沖縄県北部医療組合一般競争入札公告第2-5号
令和7年11月5日

質問回答書

工事名：公立沖縄北部医療センター新築工事（建築）

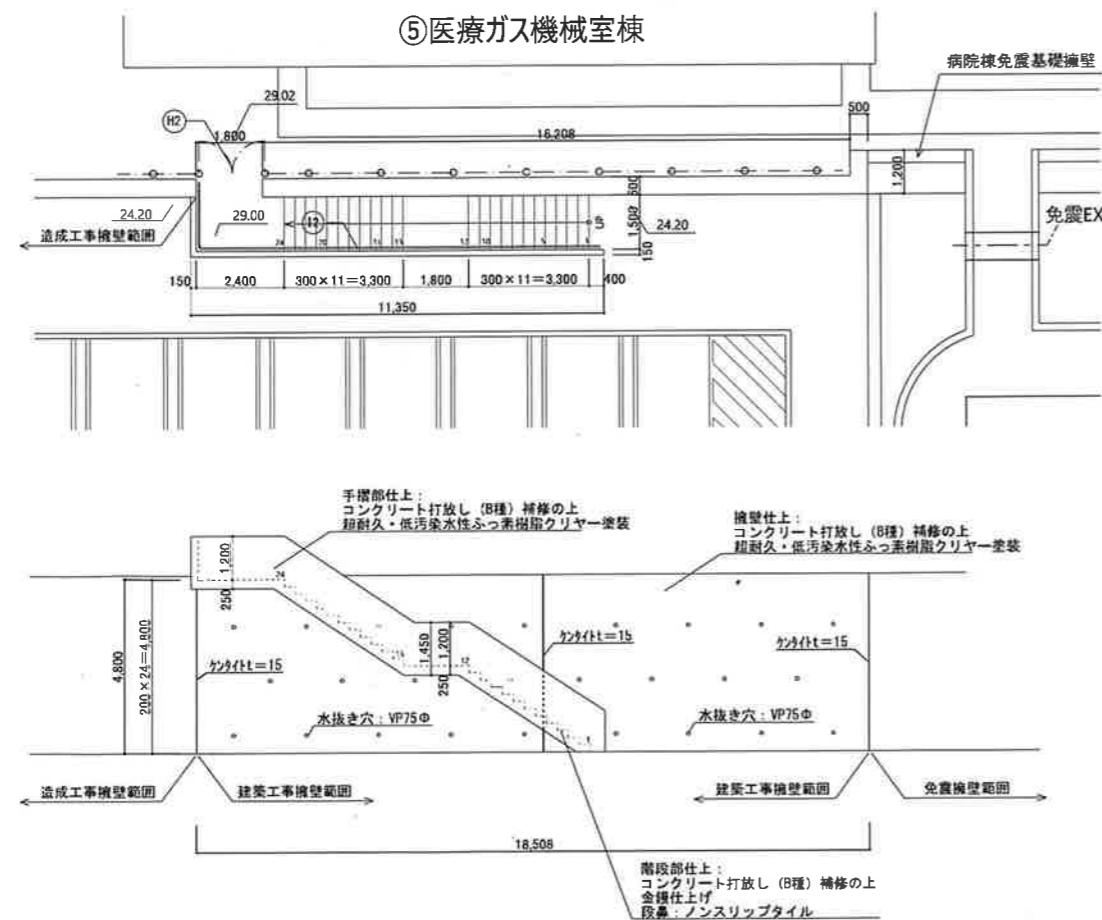
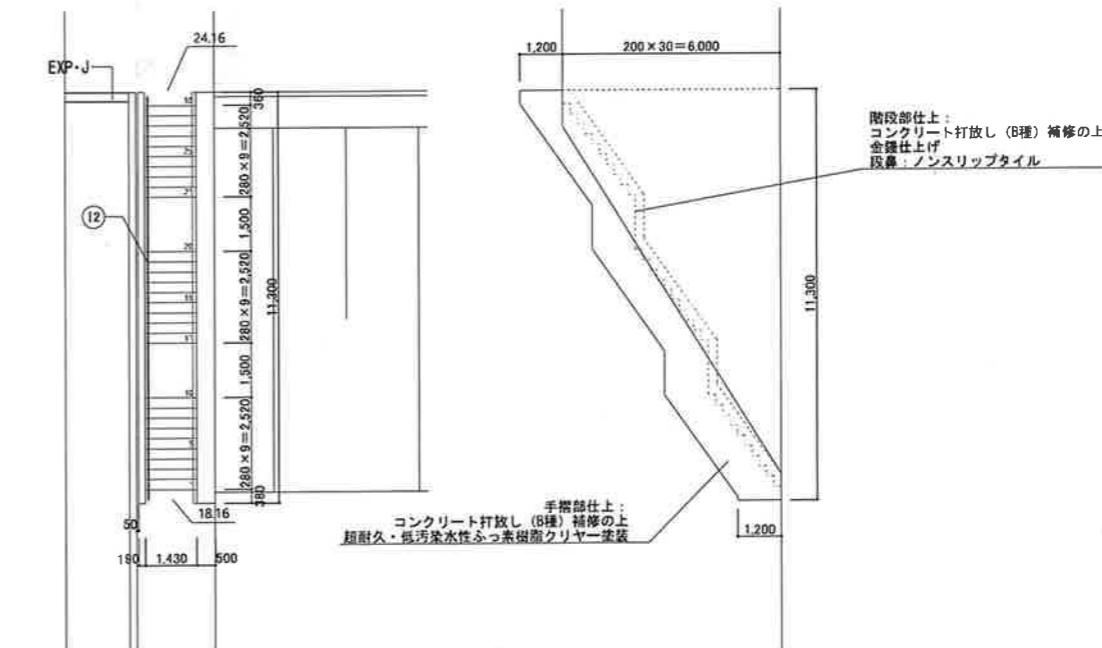
632	積算数量書(参考) 建築工事細目別内訳 屋外附帯 P464 G-001～012	コンクリート擁壁(Y1～Y4)の範囲及び詳細が不明です。階段共となつていまですが、階段形状・範囲が不明です。擁壁・階段範囲及び詳細を御指示ください。	下記の資料によります。 別紙3（外構階段・擁壁詳細図）
633	A-004	<p>特記仕様書16、建具 ③、アルミニウム製建具 (1)建具の性能等に、水密性 W-5 1000pa×3h と記載があります。その場合1社しか対応が出来ません。下図のJIS A 1517の試験に沿った水密性能1000paの商品で宜しいでしょうか？</p> <div style="border: 1px solid black; padding: 10px;"> <p>▶ 試験条件について (JIS) JISの散水水量は、10分間降雨量のデータを元に設定されている。</p> <p>● 建具の水密性試験方法 JIS A 1517に、建具の水密性試験方法が規定されています。試験方法は、建具の水密性試験装置には噴嘴を付け、1分間当たる4L/m²の水を噴射し、圧力を10分間保つ。その後にキャップアームの漏水状況を観察します。</p> <p>[試験状態図]  </p> <p>1分間当たり4L/m²は、10分間あたりの最大降水量40mmという記録があるため、1分間あたりに換算したところ4L/m²になることから、採用されたと書かれています。(建材技術センターHPより)</p> </div>	宜しいです。 現場で必要な場合は、変更協議の対象とします。
634	A-155	建具共通事項 備考に、外部ガラリは全て防水ガラリとし、特記なし限り「プログレスAN：AM-W40R(脱着羽根型)同等品」とする。と、記載がありますが、他社同等品でもよろしいでしょうか？	宜しいです。
635	数量書 P277	数量書 P277 塗装に、UC塗りとありますが、UC塗りはウレタン樹脂ワニス塗り(木部のニス塗りのことになると思いますが、下地がけい酸カルシウム板面 工程B種(一般)となっています。 下地は木部と考えてよろしいでしょうか？	積算数量書(参考)が正です。 現場で必要な場合は、変更協議の対象とします。
